Osservatorio Ambientale recupero ambientale della miniera di Santa Barbara

Oggetto: Recupero ambientale della Miniera di Santa Barbara nei comuni di Cavriglia (AR) e di Figline e Incisa Valdarno (FI) - costruzione dei bacini di Castelnuovo dei Sabbioni e Allori all'interno della miniera di S. Barbara".
Parere n. 18 di Valutazione del Piano di Monitoraggio Ambientale (PMA) Lotto A ed Emissario.

Parere n. 18

Valutazione del Piano di Monitoraggio Ambientale (PMA) Lotto A ed Emissario

Figura 1: gestione superamenti componente rumore.

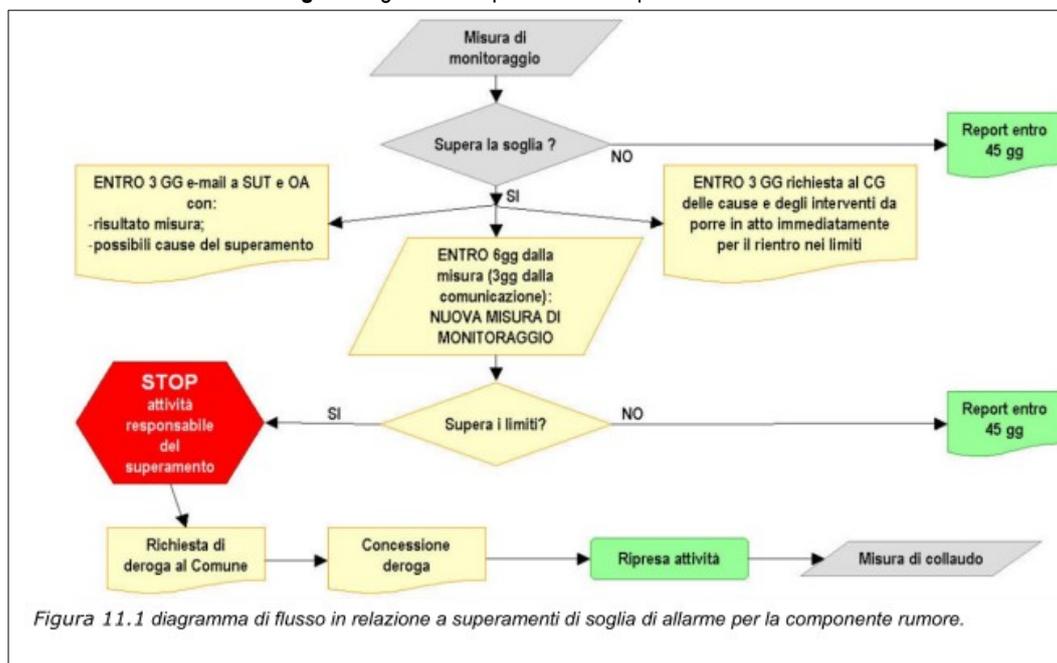
Viene illustrata la procedura di gestione delle emergenze da superamento dei limiti normativi, secondo lo schema in Figura 1

(figura 11.1 del PMA) includendo il caso di segnalazioni da parte della popolazione di eccessivo disturbo da rumore.

Qualora, per la presenza di lavorazioni particolarmente impattanti non sia possibile garantire il rispetto dei limiti, viene dichiarato che sarà richiesta l'autorizzazione in deroga secondo la regolamentazione regionale (D.P.G.R. n. 2/R/2008). In questo caso, il parametro preso a riferimento è costituito dal LAeq in prossimità dei ricettori, che deve essere pari, al più, a 70 dB(A).

Figura 2: piezometria in data 10 giugno 2022.

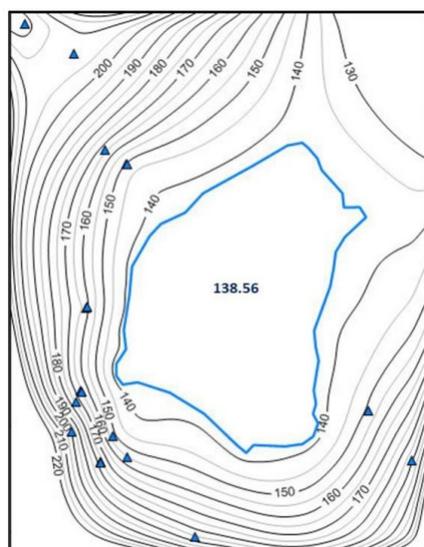
Relativamente alle acque sotterranee è stato presentato l'elaborato ENEL codice PBSMA21892 "Lotto A – indagine sulla presenza di aree con significativa circolazione idrica sotterranea" con il quale sono stati analizzati i dati relativi ai livelli piezometrici rilevati dalla rete piezometrica per il monitoraggio profondo dei versanti in frana. Sono stati considerati i dati relativi a 18 piezometri, rilevati con frequenza circa semestrale che caratterizzano nell'insieme l'area di drenaggio del lago di Castelnuovo. Sono stati quindi ricostruiti gli andamenti delle isopiezometriche nell'area di indagine, relativi a 9 stati stagionali a cadenza circa quadrimestrale, dal febbraio del 2019 al luglio del 2022. Contestualmente sulla base del cosiddetto "modello gestionale"¹⁹ relativamente agli stessi 9 stati è stato ricostruito il livello idrometrico del lago di Castelnuovo. Viene quindi evidenziato come nell'insieme si determini una «sostanziale stabilità della piezometria locale» con soggiacenza media maggiore nei versanti più acclivi posti ad Ovest, senza evidenze di «filoni preferenziali di flusso verso il lago». Nella figura seguente (figura 15 del documento PBSBA21892) è rappresentata la ricostruzione della piezometria relativa all'ultima campagna considerata.

Dalla carta geologica la litologia dei terreni nell'area circostante al lago di Castelnuovo risulta costituita dai cosiddetti "depositi antropici" caratterizzati da una permeabilità bassa, per i quali vengono attestati valori di conducibilità idraulica bassa, dell'ordine dei $10^{-8}/10^{-9}$ m/s. Depositi con grado di permeabilità media si riscontrano nelle aree di scarpata più acclivi, in corrispondenza di accumuli di frana poggianti sulle argille di Meleto e di affioramenti arenacei (Macigno). Nella parte Sud del Macrolotto A sono presenti due soli piezometri che per numero e affidabilità delle misure non consentono una ricostruzione della piezometria; dati recenti²⁰ attestano per questa area, dove sono presenti i depositi antropici²¹, valori di permeabilità dell'ordine di 10^{-8} m/s. In conclusione viene attestato che è «esclusa presenza di aree con una significativa circolazione idrica sotterranea capace di veicolare eventuali inquinanti al bacino di fondo cava del Castelnuovo nel corso dell'esecuzione dei lavori».

Figura 3: gestione superamenti componente rumore.

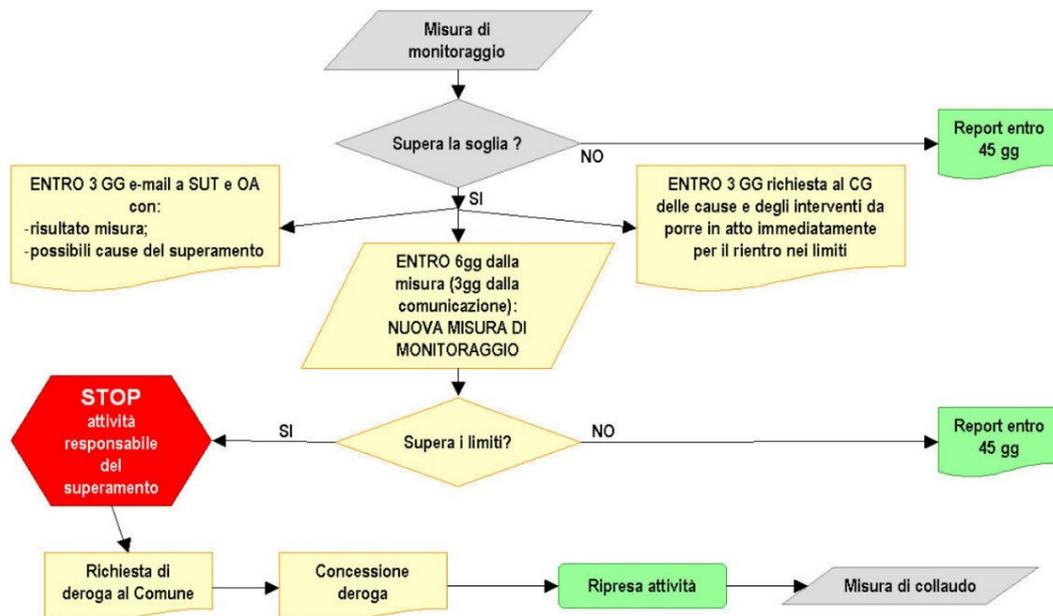
- al superamento della soglia di attenzione è prevista anche la «comunicazione all'Osservatorio e al suo Supporto tecnico (ARPAT) del risultato della misura acustica»;
- al superamento soglia di allarme sono previste le azioni illustrate nello schema seguente (figura 11.1 del PMA).

Nel dettaglio, la procedura prevede che entro 3 giorni lavorativi dalla data della misura il TCA provvede a comunicare al Direttore Ambientale la misura che ha evidenziato il superamento il quale a sua volta inoltra comunicazione di superamento a Enti di Controllo e Comune e chiede ai fornitori di dare conto delle verifiche interne sulle lavorazioni svolte al fine di individuare le cause dei superamenti e richiede una descrizione degli interventi da porre in atto per il rientro nei limiti. La risposta deve pervenire al Direttore Ambientale entro 3 giorni lavorativi. Entro 7 giorni lavorativi dalla comunicazione agli Enti il Direttore Ambientale organizza un'altra misura per valutare l'efficacia degli interventi mitigativi attuati dalle imprese e qualora anche l'ulteriore misura dovesse confermare il superamento dei limiti, il gestore del cantiere è tenuto a fermare l'attività e/o il macchinario responsabile del superamento. Per la ripresa della attività interrotta il gestore del cantiere dovrà richiedere al Comune l'autorizzazione in deroga ai limiti acustici e l'attività potrà essere ripresa dopo l'avvenuto rilascio dell'autorizzazione in deroga da parte del Comune.

Figura 1: bacino Castelnuovo, ubicazione delle sonde e quote fondo lago.

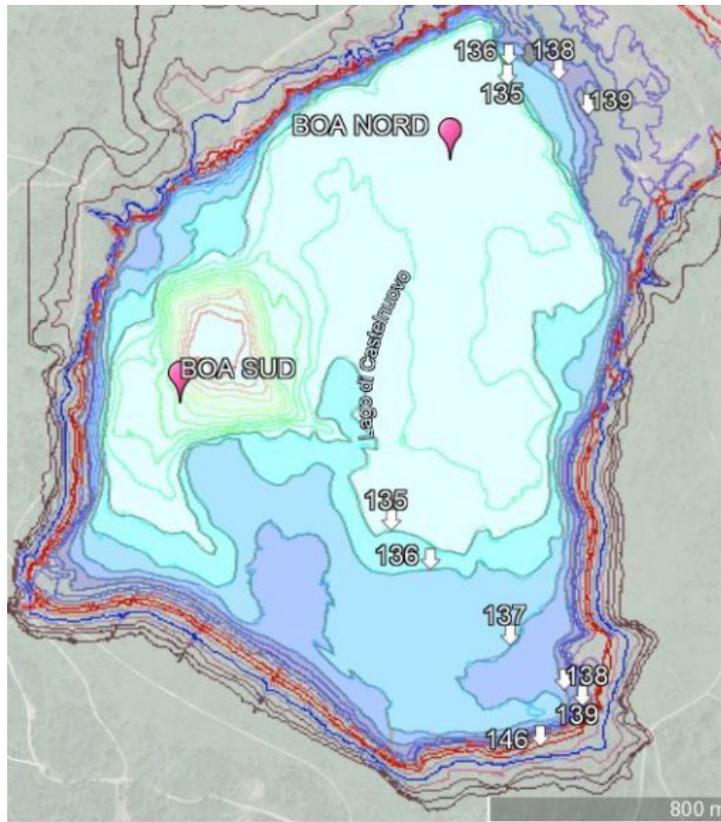
implementare il sistema di monitoraggio. Si pone già qui in evidenza tuttavia come, per effetto dell'abbassamento del livello del lago fino a quota 135 m s.l.m. previsto in fase di realizzazione dei lavori, si andrà a determinare sulla parte Sud-Ovest del Castelnuovo un'ampia ansa dove non sarà presente alcuna sonda e che in tale ambito fra l'altro è previsto lo sbocco nel lago del nuovo Borro Carpinete. Questi ulteriori elementi contribuiscono ad evidenziare la difficoltà ad estrapolare i dati raccolti dalle due sonde anche a questa area.

Relativamente bacino Allori, ENEL ritiene non utile condurre il monitoraggio della torbidità argomentando che l'estensione dell'area interessata dal riporto di terre è poco estesa, posta a significativa distanza dalla sponde e propone in alternativa un incremento della frequenza di misurazione della trasparenza.

b. ENEL riconosce che il PMA è uno strumento dinamico che può essere modificato nel tempo in caso di criticità. ENEL ha installato due sonde torbidimetriche nel bacino Castelnuovo, in una è presente anche un pluviometro per consentire una correlazione tra i dati torbidimetrici e le condizioni meteorologiche di afflusso/deflusso che le hanno generate; è nostra intenzione effettuare alcune campagne distribuite, come quelle realizzate nel periodo 2022-2023, in presenza delle due boe torbidimetriche, al fine di valutare una corrispondente significatività tra quanto misurato puntualmente con continuità temporale e lo stato della torbidità distribuita nel bacino idrico. Nel caso la correlazione tra i dati puntuali e lo stato distribuito non fosse ritenuta di soddisfacente significatività, ENEL si impegna a collaborare con ARPAT per trovare soluzioni di indagine alternative. Per quanto riguarda le terre che saranno depositate sul versante Ovest del bacino di fondo cava dell'Allori, si precisa che esse saranno collocate ad una significativa distanza dalle sponde del bacino medesimo e che, pertanto, non saranno in grado di generare un incremento di trasporto solido in sospensione direttamente nel bacino idrico. Al piede del deposito saranno realizzate, come per gli interventi del Lotto A, opportune canalette di raccolta e vasche di laminazione, per trattenere il trasporto solido superficiale. Si fa inoltre presente che, a differenza della elevata superficie di intervento superficiale sul bacino versante nel corpo idrico del Castelnuovo sul Lotto A, la superficie del deposito previsto al piede del Versante Allori è una percentuale minima dell'intera superficie versante nel corpo idrico, e che pertanto, anche in caso di eventuale inadeguatezza delle opere di trattenimento del trasporto solido di cui sopra, l'incremento di torbidità nell'Allori ascrivibile all'intervento in oggetto sarà minimo. Al momento la qualità dell'acqua e la trasparenza dell'Allori vengono misurate due volte all'anno, possiamo prevedere di aumentare tale frequenza e farla diventare mensile durante il periodo dei lavori. Si evidenzia, al riguardo, che le acque del bacino Allori vengono utilizzate da Publiacqua che non le solleva direttamente dal corpo idrico ma che le preleva dalle vasche di sedimentazione già realizzate allo scopo. Qualora si rendessero necessarie ulteriori azioni ENEL si impegna a collaborare con ARPAT.
